## **Добавление 42: Правила № 43**

### **Пересмотр 3 – Поправка 4**

Дополнение 4 к поправкам серии 01 – Дата вступления в силу: 8 октября 2015 года

**Единообразные предписания, касающиеся официального утверждения безопасных стекловых материалов и их установки на транспортном средстве**

Рис. 6

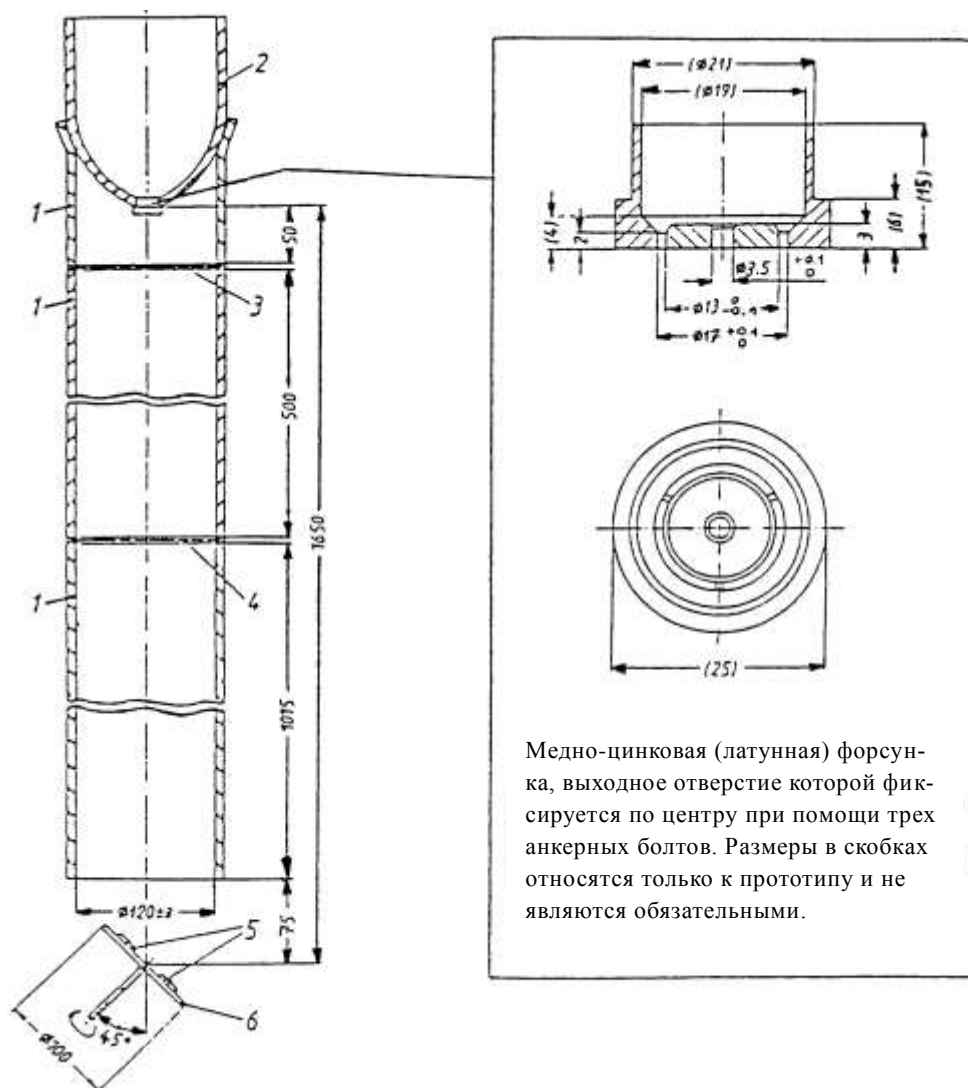
Приложение 3, включить новый пункт 4.7 (включая новый рис. 6) следующего содержания:

"4.7 Испытание под воздействием струи песка

Устройство для испытания под воздействием струи песка состоит в основном из элементов, схематически изображенных на рис. 6. Самотечная труба состоит из трех отдельных жестких полихлорвиниловых (твердый ПВХ) трубок одинакового диаметра с установленными между ними двумя сетчатыми фильтрами (ситами) из полиамида с размером ячеек 1,6 мм. Скорость вращения диска составляет  $250 \pm 10$  об./мин.

Рис. 7

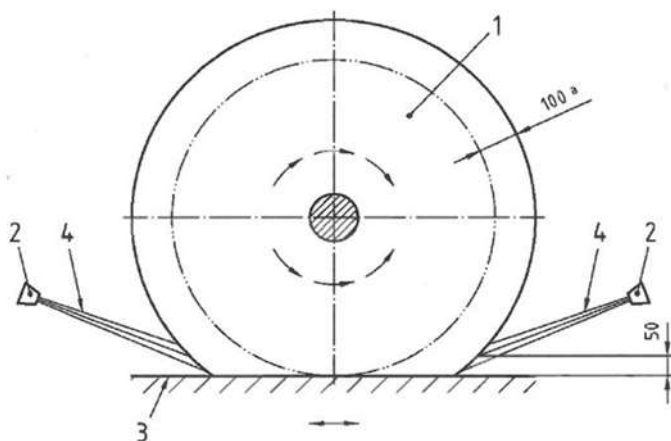
*Приложение 3, включить новый пункт 4.8 (включая новые рис. 7–10) следующего содержания:*

4.8.1.1	Щетинная щетка:	
	диаметр	(1 000 ± 40) мм
	минимальная ширина	300 мм
	скорость вращения	(127 ± 5) об./мин.
	вращение щетки	вращается в направлении, противоположном направлению перемещения держателя испытательной панели
	материал	полиэтилен
	профиль ворса	х-образное сращение концов сплеснем
	толщина щетинок	(0,8 ± 0,2) мм
	длина (видимая) щетинок	(440 ± 20) мм
	глубина проникания	(100 ± 20) мм (см. рис. 7)

Рис. 8

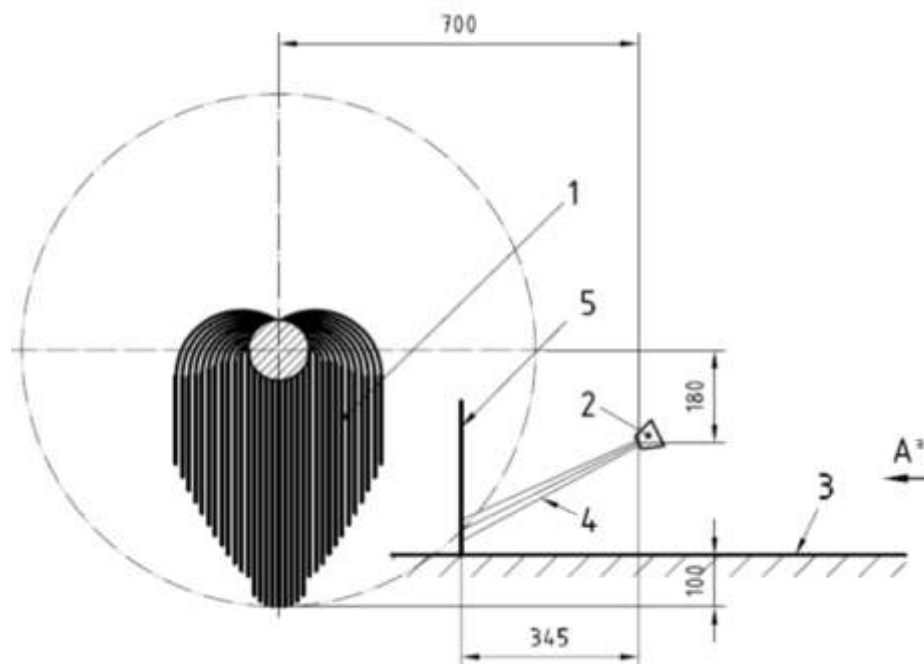
Две форсунки включаются попеременно с подачей струи в направлении, противоположном направлению перемещения держателя испытательной панели. Они обеспечивают определенную форму факела распыла (см. схему калибровки оборудования на рис. 8).

- 4.8.4.1.2 Проверяют состояние полиэтиленовых щеток, описание которых приводится в пункте 4.8.1.1 настоящего приложения, и заменяют их, если общее время наработки щеток составляет 30 часов.
- 4.8.4.1.3 Проводят калибровку оборудования по схеме, показанной на рис. 8. Заполняют емкость промывочной суспензией (см. пункт 4.8.2 настоящего приложения) и хорошо смачивают щетку. Методом измерения определяют расход воды ( $2,2 \pm 0,1$  л/мин. и корректируют его посредством изменения давления ( $300 \pm 50$ ) кПа. Проверяют форму факела распыла из форсунок (см. рис. 9). Если требуемая форма факела распыла не обеспечивается или если диапазон регулировки давления выходит за допустимые пределы, проверяют и, при необходимости, заменяют форсунки.

Рис. 10

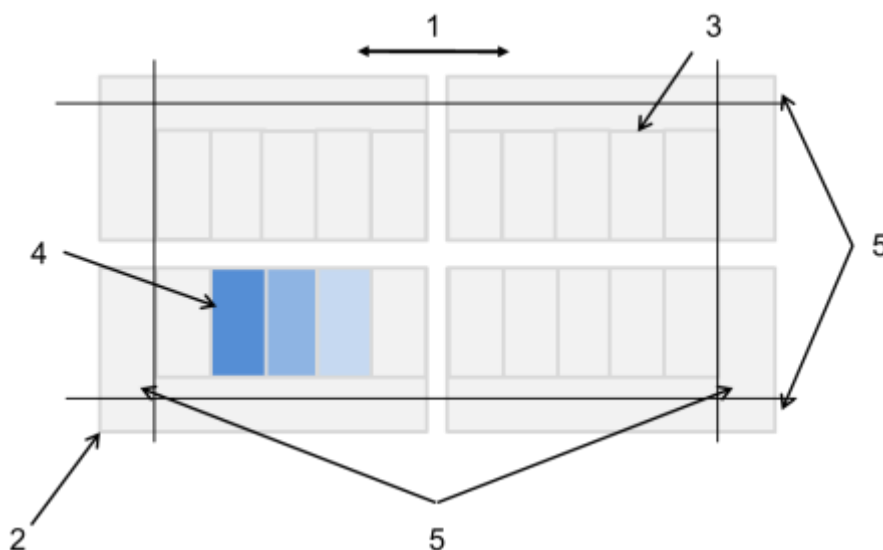
4.8.4.2.2 Участки по крайней мере по 50 мм с торцов и по 30 мм с краев, если смотреть в направлении перемещения держателя испытательной панели, не могут использоваться в качестве испытательной зоны для образца.

Рис. 11  
Вид оборудования в разрезе

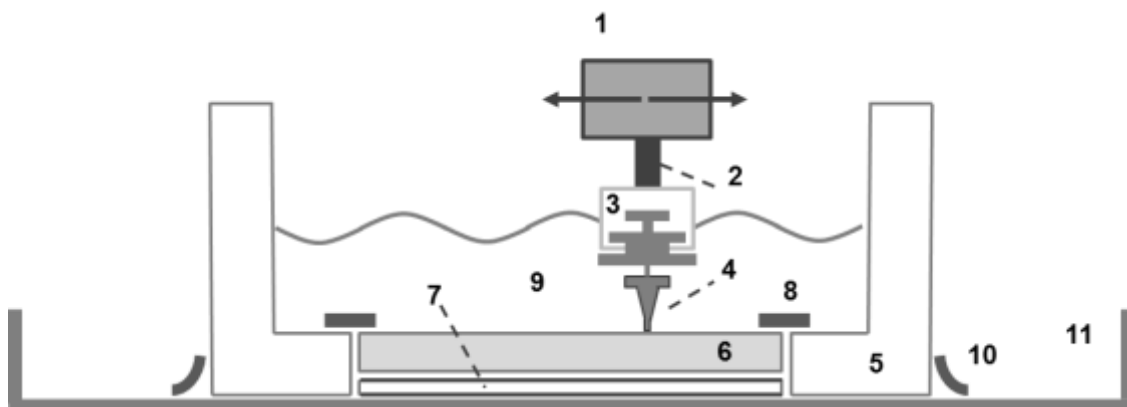
- 4.9.1.5 комплекта прокладок (см. обозначение 7 на рис. 11) (изготовленных, например, из того же материала, что и короб для образца), соответствующих размеру образца, причем разной толщины, служащих для компенсации разницы в толщине различных испытательных образцов (необходимо, чтобы поверхность испытываемого образца находилась точно на уровне дна короба); кроме того, надлежит принимать меры для предохранения лежащего на прокладке образца от царапин (например, за счет покрытия поверхности прокладки сверхтонкой мягкой пленкой);

Рис. 15  
Перестановка коробов для образцов

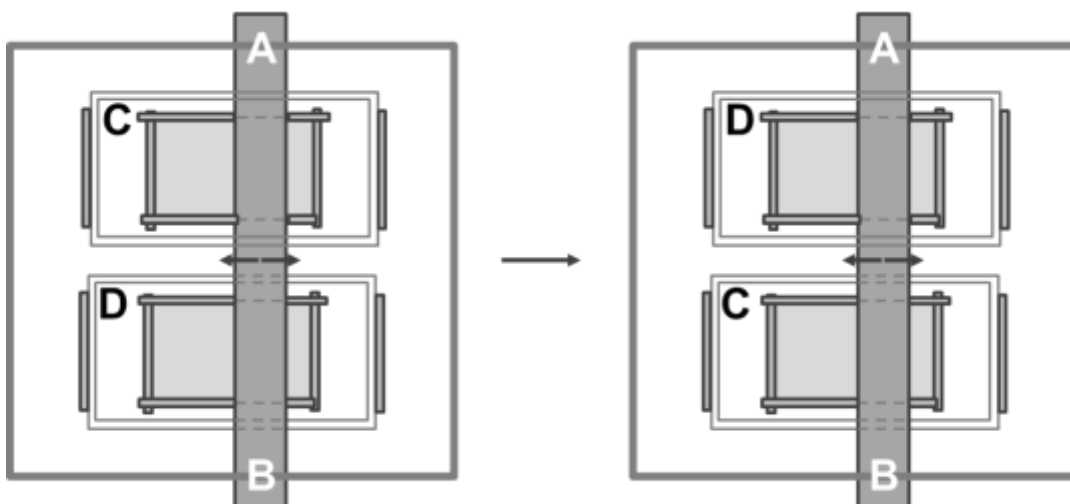
меняют местами, причем не поворачивая их (см. рис. 15)<sup>10</sup>; при этом обеспечивается возможность перекрестного использования для двух одновременно испытываемых образцов соответствующих щеток стеклоочистителя, а также изменения ориентации свободно стоящих рычагов, к которым крепится щетка (слева направо или в обратном порядке).

#### Измерительные точки на поверхности образца

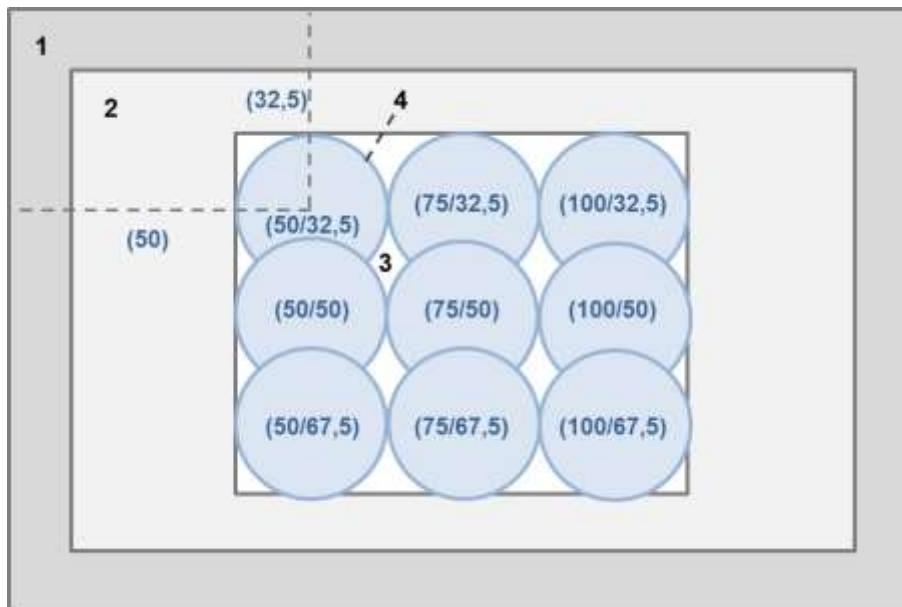
В 9 измерительных точках на поверхности испытательного образца (см. обозначение 4 на рис. 16) измеряют величину уменьшения первоначальной видимости образца в соответствии с пунктом 4.4.3 приложения 3 к настоящим Правилам.
